# *Ministero della Transizione Ecologica*

**Parere n. 298 del 22 luglio 2022**

<b>Progetto:</b>	<p style="text-align: center;"><b><i>Parere integrativo</i></b> <b><i>Istruttoria Valutazione Impatto Ambientale</i></b></p> <p style="text-align: center;"><b>Progetto di un parco eolico costituito da 14 aerogeneratori, per una potenza complessiva pari a 72,8 MW e relative delle opere connesse, ricadente nei comuni di San Mauro Forte, Salandra e Garaguso (MT)</b></p> <p style="text-align: center;"><b>ID_VIP: 4848</b></p>
<b>Proponente:</b>	<p style="text-align: center;"><b>ITW San Mauro Forte s.r.l.</b></p>

*ID\_VIP 4848 – Progetto di un parco eolico costituito da 14 aerogeneratori, per una potenza complessiva pari a 72,8 MW e relative delle opere connesse, ricadente nei comuni di San Mauro Forte, Salandra e Garaguso (MT) – Istruttoria VIA*

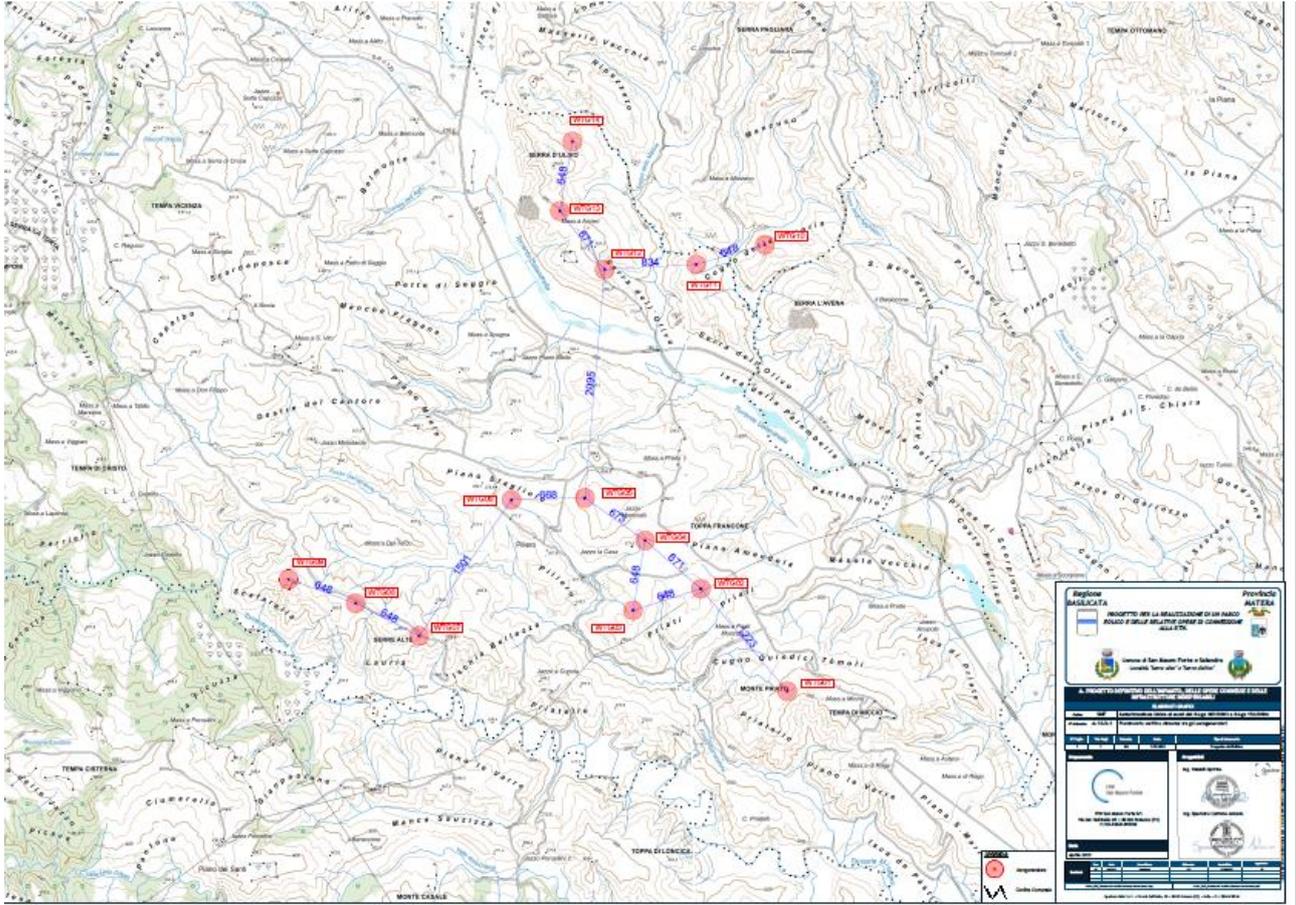
Quanto agli **impatti cumulativi** e all'intervisibilità, si noti che per estendere l'analisi paesaggistica fino agli abitati di Salandra, San Mauro Forte e Garaguso alle principali strade panoramiche, alle principali strade provinciali/statali, il campo visivo si è allargato a oltre i 10 km, come evidenzia l'elaborato "A.19. Analisi percettiva dell'impianto". **Nel bacino visivo non ricade alcun altro impianto eolico autorizzato ed in parte già costruito.**

- Le analisi sulla visibilità dell'impianto hanno tenuto conto di tale area, le analisi di intervisibilità sono state estese a tutto il bacino visivo, i punti di vista significativi sono stati scelti all'interno del bacino visivo e confermano un giudizio di coerenza dell'inserimento.

A16b1\_SMF\_Planimetria verifica distanza aerogeneratori

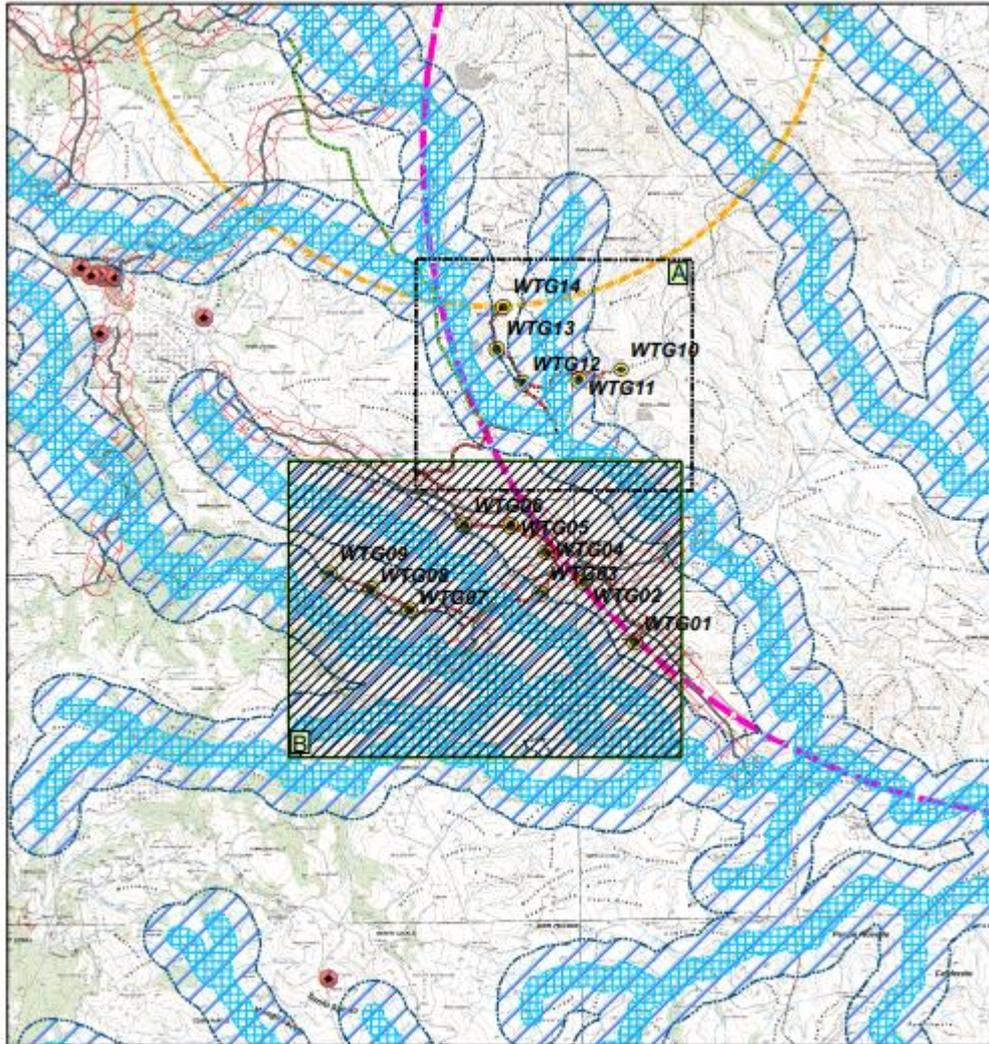
- Vi è una specifica planimetria che dà conto delle distanze e del relativo rispetto, a verifica di quanto riportato nel SIA e nelle relazioni specialistiche

- Nelle integrazioni volontarie è stato poi ulteriormente dettagliato a scala adeguata il rispetto dei buffer quanto agli aerogeneratori e ai cavidotti esterni.
